国网江苏省电力公司无锡供电公司纪要

锡供电会纪（2017）16号

国网江苏省电力公司无锡供电公司关于国泰精密机件 4.65 兆瓦分布式光伏发电项目接入系统设计评审评审会议的纪要

国泰精密机件 4.65 兆瓦分布式光伏发电项目 接入系统设计评审意见

国泰精密机件（无锡）有限公司 4.65 兆瓦分布式光伏发电项目接入系统方案示意图

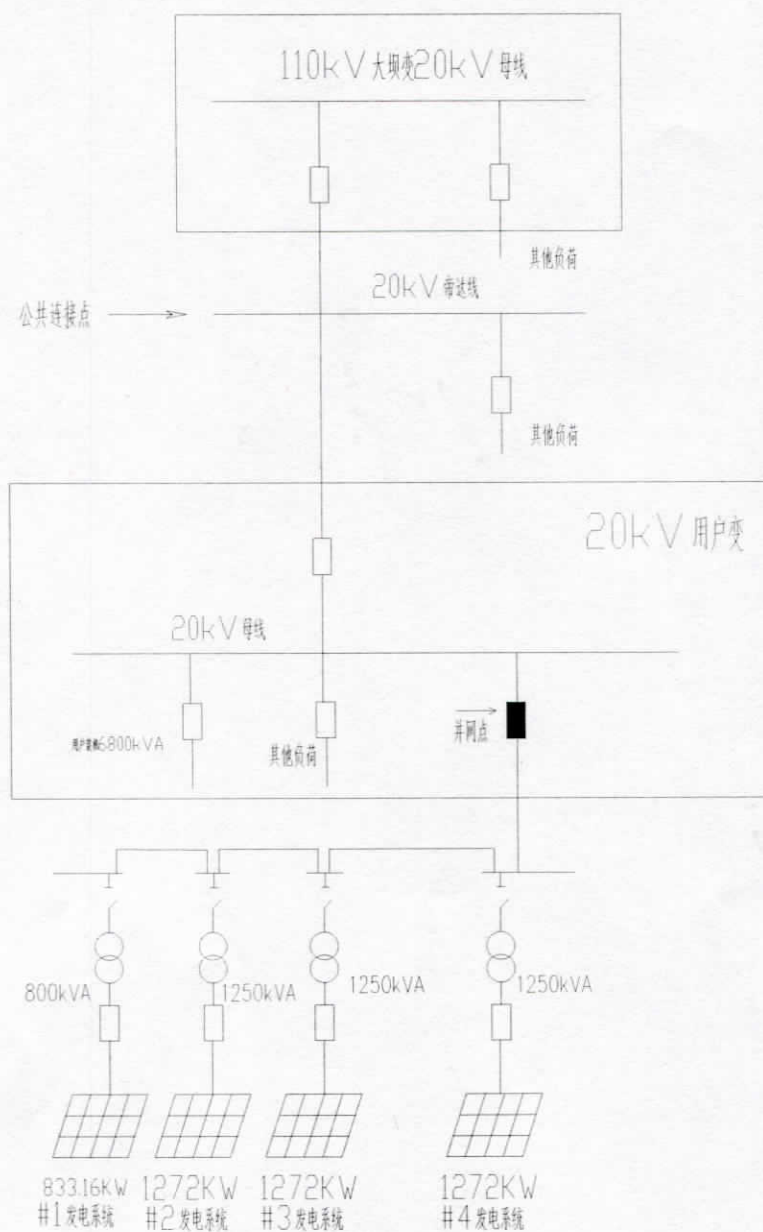
1. 会议原则同意报告设计方案，即本工程光伏发电电力以 1 回 20 千伏线路接入国泰精密机件用户变 20 千伏母线。新建线路采用电缆连接，根据光伏电站最大发电功率，其配置的铜芯电缆截面不小于 50mm^2 。

2. 本方案公共连接点（PCC）为国泰精密机件用户变进线产权分界点，20 千伏并网点（POI）为国泰精密机件分布式光伏发电项目 20 千伏并网开关。
